Casquillo del brazo de suspensión MEYLE

para los modelos más corrientes de VW / Audi / SEAT y Skoda

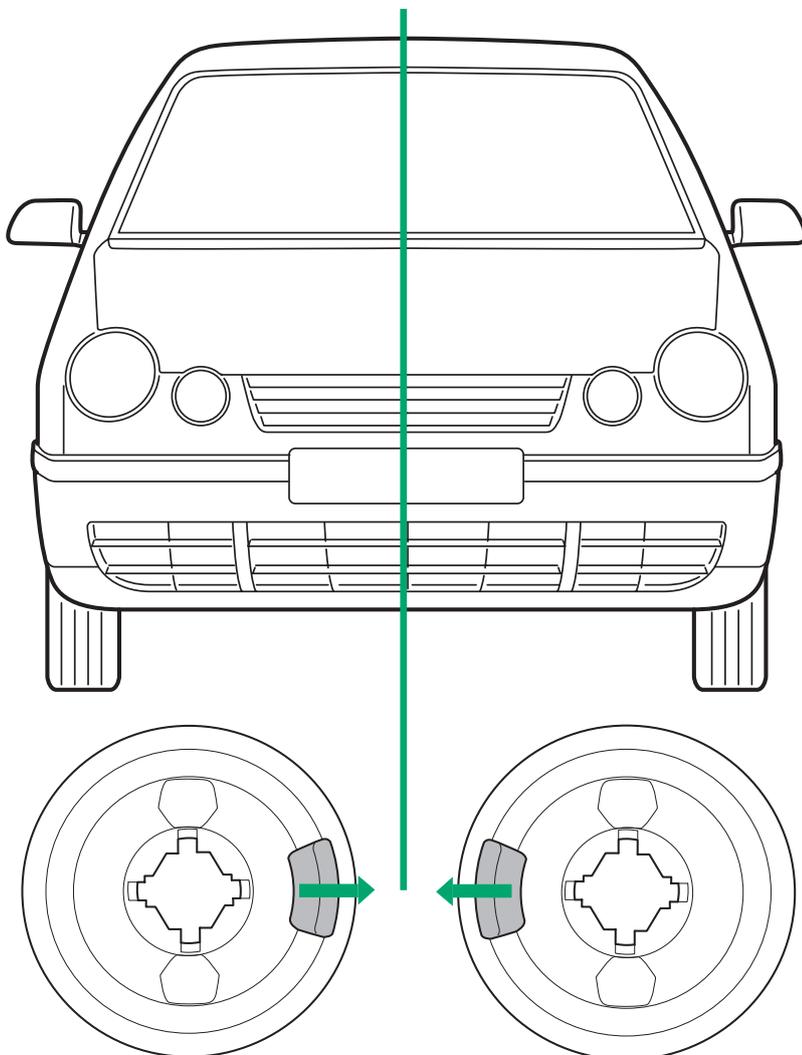
Depurar una idea! – Hemos perfeccionado los casquillos del brazo de suspensión N° MEYLE 100 710 0005/HD e incorporado a nuestro programa la versión reforzada con el N° MEYLE 100 610 0027/HD. El nuevo casqui-illo del brazo de suspensión puede suministrarse de inmediato y sustituye a la versión anterior mencionada arriba. En el

nuevo casquillo del brazo de suspensión MEYLE hemos optimizado las secciones críticas de la goma, y analizado y subsanado las causas de la formación de fisuras. Con ello aumenta considerablemente la durabilidad y la vida útil de la pieza.

Antiguo: N° MEYLE 100 710 0005/HD
(N° de ref. 1K0 407 183 E)

Nuevo: N° MEYLE 100 610 0027/HD
(N° de ref. 1K0 407 183 E)

Para la alineación correcta del casquillo, el botón de goma [gris] tiene que indicar hacia el centro del vehículo.
